Parere n. 413 del 24 gennaio 2022

Progetto:	<p><i>Verifica di Ottemperanza ex artt. 166 e 185 cc. 4 e 5 del Dlgs 163/2006 e Verifica del Piano di Utilizzo ai sensi dell'art. 9 del D.P.R. 120/2017</i></p> <p><i>PG 143 S.S. n. 685 "Delle Tre Valli Umbre" Tratto Spoleto-Acquasparta 1° stralcio: Madonna di Baiano-Firenzuola</i></p> <p><i>Richiesta di approvazione del progetto definitivo con contestuale localizzazione e dichiarazione di pubblica utilità ai sensi dell'art. 216 c. 27 D.Lgs. 50/2016 e D.Lgs. 163/2006 e s.m.i.e Verifica del Piano di Utilizzo ai sensi dell'art. 9 del D.P.R. 120/2017</i></p> <p>IDVIP 6260</p>
Proponente:	ANAS S.p.A.

ID_6260 - S.S. n. 685 "Delle Tre Valli Umbre" Tratto Spoleto-Acquasparta 1° stralcio: Madonna di Baiano-Firenzuola. Richiesta di approvazione del progetto definitivo con contestuale localizzazione e dichiarazione di pubblica utilità ai sensi dell'art. 216 c. 27 D.Lgs. 50/2016 e D.Lgs. 163/2006 e s.m.i. e Verifica del Piano di Utilizzo ai sensi dell'art. 9 del D.P.R. 120/2017

Figura 2 Individuazione tratto in progetto

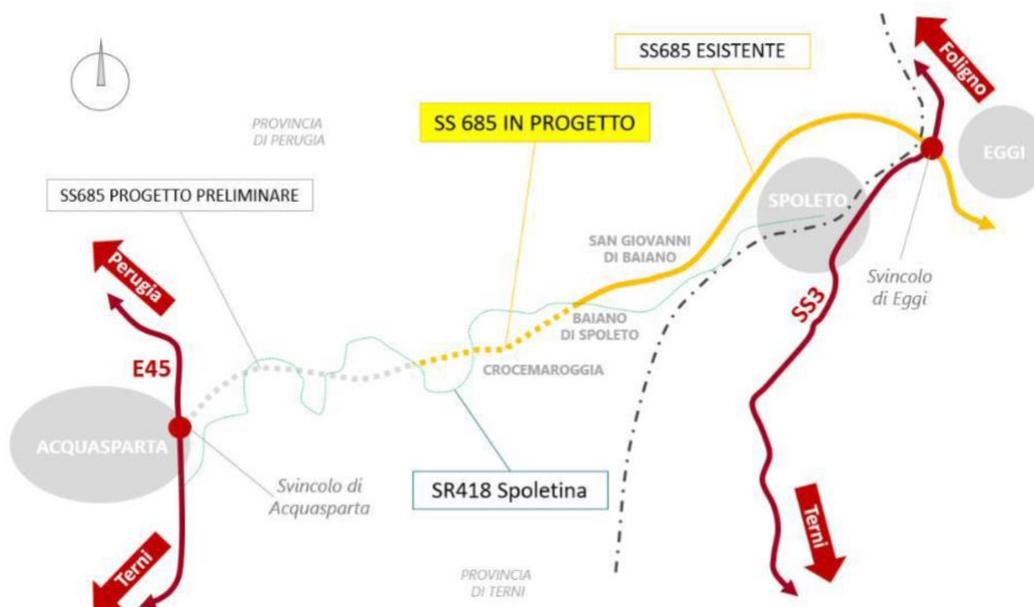
Il tracciato sviluppa lo stralcio funzionale di 4+436 km a partire dalla progr. km 6+820 (con immissione diretta sulla S.R. 418 in corrispondenza dello svincolo Firenzuola), sino alla progr km 11+256 appena dopo lo svincolo di Baiano di Spoleto. Lo stralcio è stato concepito come la naturale prosecuzione della tratta esistente a due corsie di marcia fra Baiano di Spoleto e Eggi in connessione alla SS3 Flaminia. La realizzazione di questo ulteriore stralcio permetterà la chiusura di un unico tracciato ad una carreggiata che va da Firenzuola ad Eggi, completando il tracciato per circa 17 km dei 21 km previsti nel progetto preliminare.

Viadotto "Marroggia": scogliera a protezione delle pile lungo il corso del torrente Marroggia

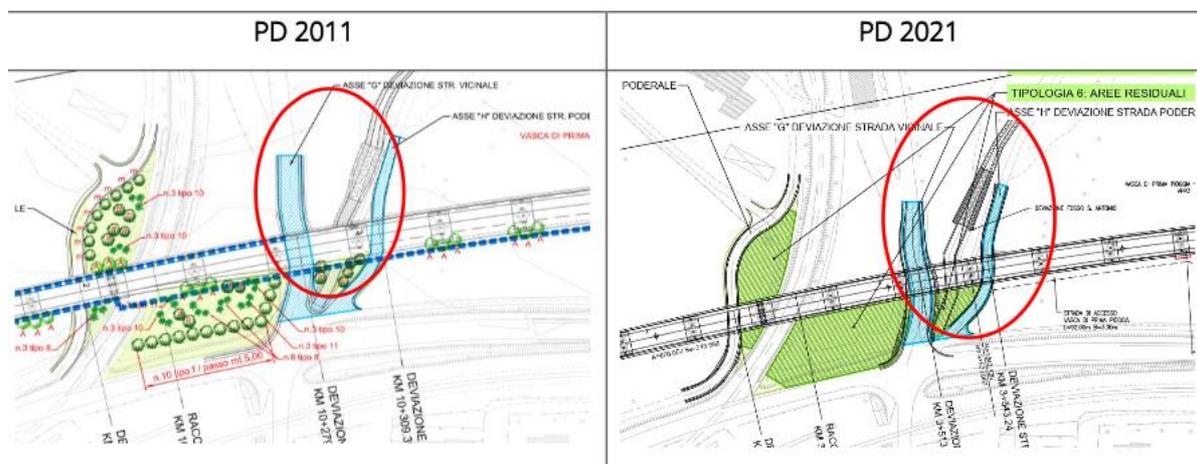
Con riferimento alla condizione ambientale n. 2 delle prescrizioni ambientali - Elementi di carattere generale, considerato che l'opera in oggetto prevede la realizzazione di due viadotti, Marroggia e Molino Vecchio, che intersecano rispettivamente il torrente Marroggia e il fosso Sant'Antonio alle progressive Km 1+360 e Km 3+525, il PD prevede per i due corsi d'acqua di cui sopra la deviazione e il ripristino delle funzionalità contemplando le prescrizioni contenute nel SIA adottando misure mitigative e di salvaguardia del sistema idrico naturale ivi esistente. Nell'aggiornamento attuale alla normativa vigente (tra le quali le NTC2018), è stata fatta una revisione del numero delle pile del Viadotto Marroggia, con aumento della luce delle campate, passando rispettivamente da 32 a 20. Tale fatto costituisce un miglioramento sia sotto gli aspetti paesaggistici, minor impatto visivo e attenuazione dell'effetto muro, ma soprattutto riduce notevolmente gli effetti sul torrente Marroggia. Viene poi confermato quanto fatto per il Viadotto Molino Vecchio salvo una revisione della deviazione del fosso Sant'Antonio interferente con la pila P18 dello stesso come mostrato in figura.

L'adeguamento alla normativa vigente (NTC2018) e rispettiva riduzione del numero delle pile per il Viadotto Marroggia comporta una minimizzazione dell'interferenza con lo stesso torrente Marroggia per il quale si sono adottate misure mitigative di ingegneria naturalistica mediante protezione spondale con scogliere che con il PD 2021 vengono rinverdate con talee, protezione con scogliera adottata anche per la protezione delle opere di fondazione delle pile P3, P4, P5 interessate dall'interferenza. Inoltre, in corrispondenza degli attraversamenti fluviali il PD 2021 oltre a prevedere l'inserimento di talee lungo le scogliere del Torrente Marroggia, prevede un ulteriore sesto di impianto che ha la funzione di ricostruire la continuità della vegetazione lungo i corsi d'acqua. Infine, il sistema di smaltimento delle acque di piattaforma si compone di un insieme di elementi, cosiddetto "chiuso", costituito da 3 vasche di prima pioggia nel quale le stesse vengono convogliate tramite una rete di canalette e collettori prima di essere riversate nei fossi di progetto per il naturale deflusso. Per quanto riguarda le vasche di prima pioggia, queste saranno realizzate, in accordo alle prescrizioni progettuali, a protezione degli ambienti idrici superficiale e sotterraneo del Torrente Marroggia per la quasi interezza del tracciato, ed in particolare dall'inizio del viadotto Marroggia alla fine del viadotto Mulino Vecchio. Le vasche saranno realizzate mediante un sistema che prevede il trattamento di dissabbiatura e di disoleatura delle acque di prima pioggia opportunamente recapitate alle vasche mediante un sistema di raccolta costituito da caditoie e collettori che corrono a bordo della carreggiata e raccolgono il totale delle acque ricadenti sulla superficie della piattaforma stradale.
